N/Réf. : **SBK20056b\_719\_PUN** **SCHAERBEEK. Avenue Louis Bertrand, 53 - 61**  
Gest. : **A. Heylen** (= façades et toitures, le hall d'entrée et la cage d'escalier des  
V/Réf. : **2264-0049/04/2021-471PR** immeubles situés av. L. Bertrand, 53-57, 59-61 et 63-65 classés comme  
Corr. DPC: **M. Core** ensemble)  
NOVA : **15/PFU/1825553** **DEMANDE DE PERMIS UNIQUE : Restaurer les façades à rue et**  
Corr. DU: **C. Badella, G. Robert** les toitures classées et régulariser le nombre de logements ainsi que  
diverses demandes de mise en conformité de la situation de fait

**Avis conforme de la CRMS**

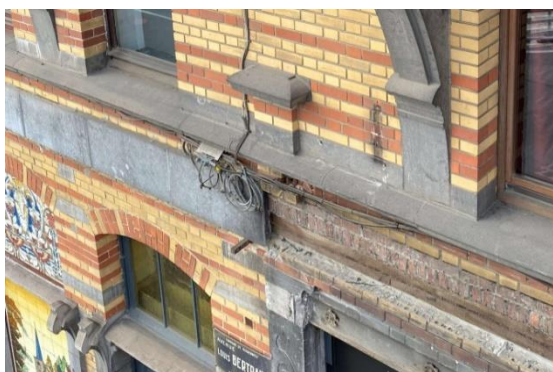
La Commission approuve donc le projet dans son ensemble et avec enthousiasme. **Elle demande cependant d'affiner le dessin du bandeau envisagé pour couronner les devantures.**

Selon la demande initiale, le bandeau devait être restitué en pierre bleue selon un modèle simplifié. Suite à la demande de clarifier la faisabilité de cette démarche ainsi que le mode de fixation des nouvelles pierres, une analyse de stabilité supplémentaire a été effectuée. Concentrée sur la zone dégagée suite au retrait des enseignes, des lits de briques et des pièces de bois ont été dégagés.

Selon ce rapport, il est peu probable que le bandeau d'origine ait été fait de pierres scellées dans l'épaisseur de la façade. Les éléments en bois observés ne semblent pas résulter du rebouchage des vides laissés par les queues des pierres lors de leur dépose et aucune trace de scellement métallique n'est présente dans les maçonneries mises à nu. En plus, contrairement aux bandeaux horizontaux présents dans les zones supérieures, qui sont systématiquement surmontés d'un lit de pierre, ce lit de pierre n'est pas présent au-dessus du bandeau en question.

L'étude en conclut que le bandeau originel aurait plutôt pris la forme d'une construction légère peut-être ancrée dans les pièces de bois qui ont été dégagées. Ceci semble confirmé par les photos d'archives des années 1970 qui montrent des déformations subies au fil du temps par le bandeau mouluré, ce qui laisse supposer la présence d'un revêtement souple (en plomb ?).

Sur base de ces hypothèses, le projet amendé envisage la restitution du bandeau au moyen d'une structure légère revêtue de zinc prépatiné de teinte similaire au plomb.

La CRMS souscrit à cette option. En raison du manque d'informations précises sur la matérialité du bandeau conçu par Strauven et sauf si d'autres découvertes ne permettent d'ici là de mieux le documenter, **la CRMS demande de réaliser un mock-up du nouveau bandeau sur chantier. Cela permettra de reproduire la plus fidèlement possible la mouluration telle qu'observée dans les photos d'archives et de pouvoir (ré)ajuster si nécessaire les formes et profils du détail pour rencontrer cet objectif.**

La Commission souhaite aussi s'assurer que ce nouvel élément sera mis en œuvre sur l'ensemble du rez-de-chaussée donc également sur l'angle, comme cela semble être le cas selon le plan d'élévation des façades projetées, joint au dossier (préciser les dessins à ce sujet).
